# Contribuição Grupo Comerc

Consulta Pública MME 162/2024:

*CPAMP - Aprimoramentos metodológicos do Ciclo  
2023/2024*

**Figura 3 – Resultados do NEWAVE de energia armazenada (em %) na avaliação do período de individualização.**

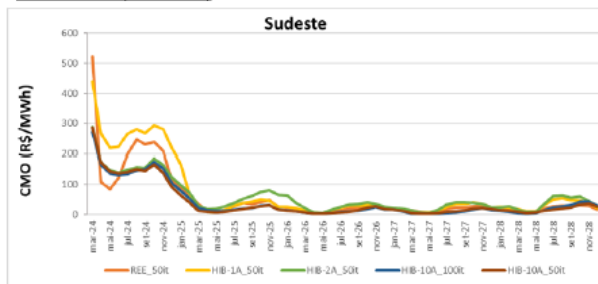
- É citado na página 23 do Relatório Técnico: “[...] a proposta de 12 meses de individualização é a mais adequada no momento, uma vez que apresenta tempos computacionais aceitáveis e do ponto de vista operativo apresenta resultados próximos aos dos modelos com maiores períodos de individualização, trazendo um bom acoplamento entre os modelos NEWAVE e DECOMP”. Na seção “3.1.1. Avaliação do período de individualização”, são comparados resultados para a simulação individualizada de 1, 2 e 10 anos, em comparação com a modelagem atual por REE. Todas as variáveis analisadas apresentaram um alinhamento dos resultados das simulações com 2 e 10 anos individualizados, e uma maior proximidade do resultado na modelagem atual em comparação com a modelagem de apenas 1 ano individualizado. Assim sendo, a conclusão transcrita acima não nos parece coerente com os resultados, ao apontar que em função do tempo computacional, a sugestão é usar a modelagem de 1 ano híbrido, em detrimento da modelagem atual por REE, sendo que os resultados com 1 ano são diferentes da simulação com 2 anos, conforme figuras e tabela a seguir:

**Figura 63 – Geração térmica do SIN – primeiro dia – Modelo DESSEM – dia 02 de fevereiro de 2021.**

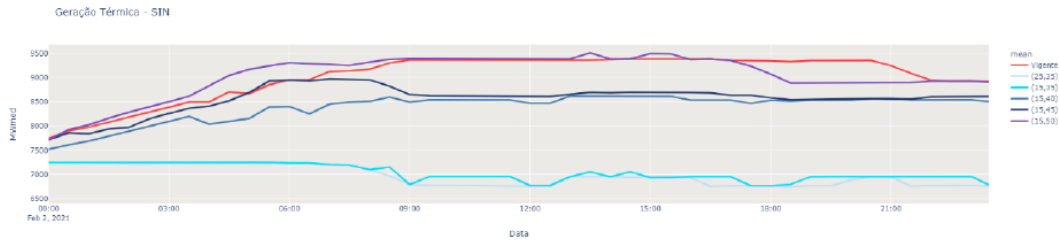
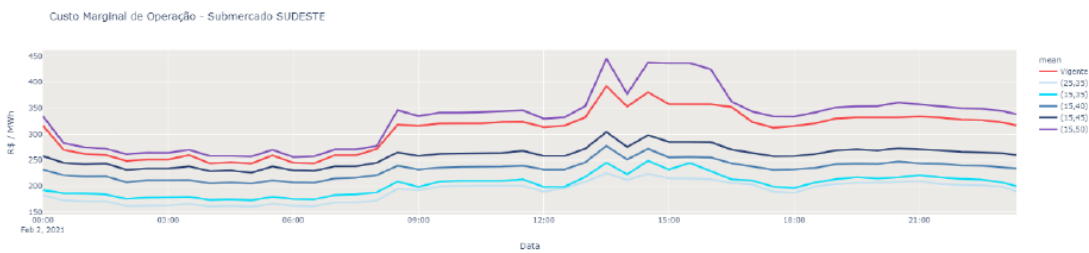
- Durante a avaliação dos parâmetros de CVaR propostos foi avaliado o resultado de uma rodada de DESSEM para um dia específico (02/02/2021) indicando resultados de Geração Térmica despachada e consequentemente CMO diferentes dos apontados pelo modelo vigente à época. Não nos parece coerente que, durante a crise hídrica de 2020/2021, o modelo indique maior geração hidráulica, menor despacho térmico e menores CMO/PLDs, comparando a modelagem vigente com o caso proposto, NEWAVE Híbrido com o CVaR (15,40), conforme figuras a seguir:

**Figura 100 - Geração termelétrica do SIN - Prospectivo E60A21.**

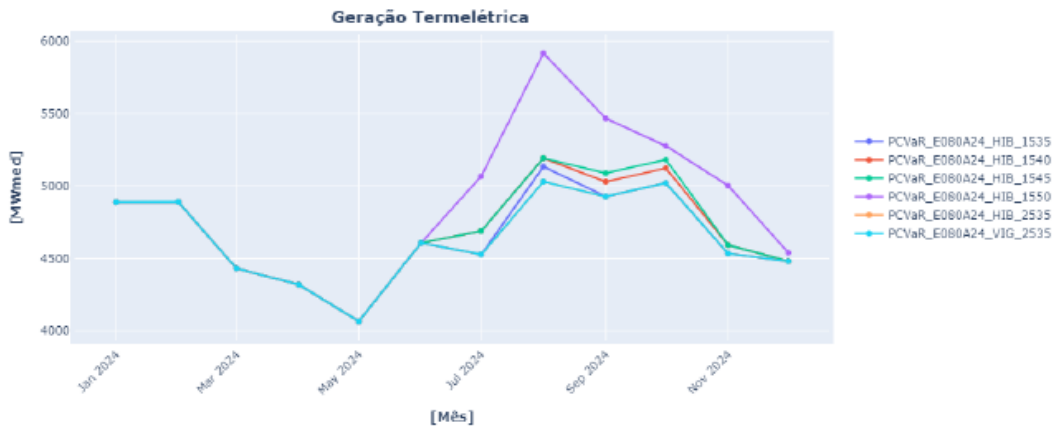
- Observa-se ainda uma discordância entre os dados apresentados na Figura 100 e na Tabela 24. Ao verificar a Figura 100, a linha azul clara referente à modelagem vigente é a menor em todo horizonte. Entretanto, na Tabela 24 o vigente aparece com Geração Térmica acima de vários casos híbridos, o que não se confere pelo gráfico. Além disso, os valores do eixo vertical do gráfico não condizem com a ordem de grandeza dos valores da tabela.
